**Centralny nr postępowania: ZP/265/055/D/20**

**Dotyczy: dostawa mebli wraz z wniesieniem i montażem do Domu Studenckiego nr 5 Politechniki Gdańskiej**

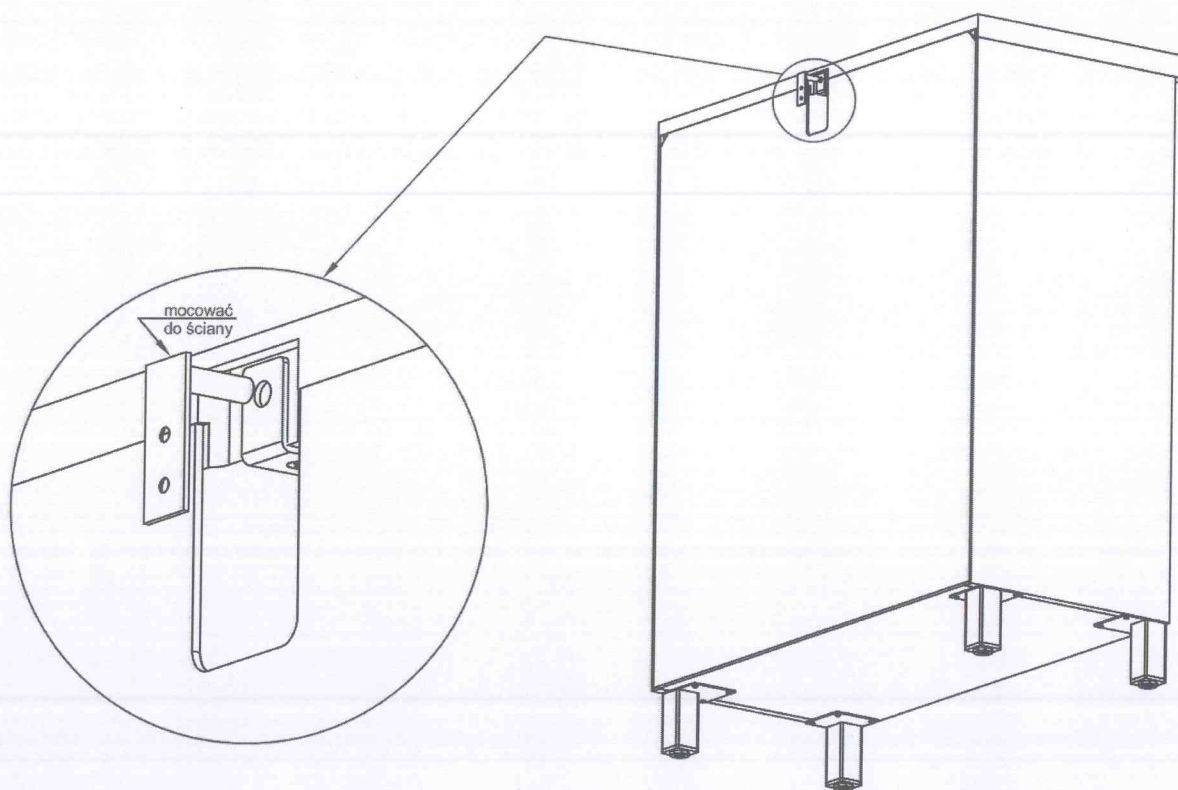
- **Miejsce zmiany:** Załącznik nr 5 do SIWZ „szczegółowy opis przedmiotu zamówienia” **część dotycząca mebli**, poz.3 Komoda niska, poz.4 Komoda wysoka.

Zmiana tej treści SIWZ polega na dodaniu przez Zamawiającego wymogu mocowania do ściany komody niskiej z pozycji 3 oraz komody wysokiej z pozycji nr 4, szczegółowego opisu przedmiotu zamówienia dotyczącego mebli, w sposób uniemożliwiający przewrócenie się po wysunięciu wszystkich szuflad. W przypadku odsunięcia ich na odległość min. 50 mm od ściany meble nadają się do swobodnego przemieszczania, rysunek – poniżej:
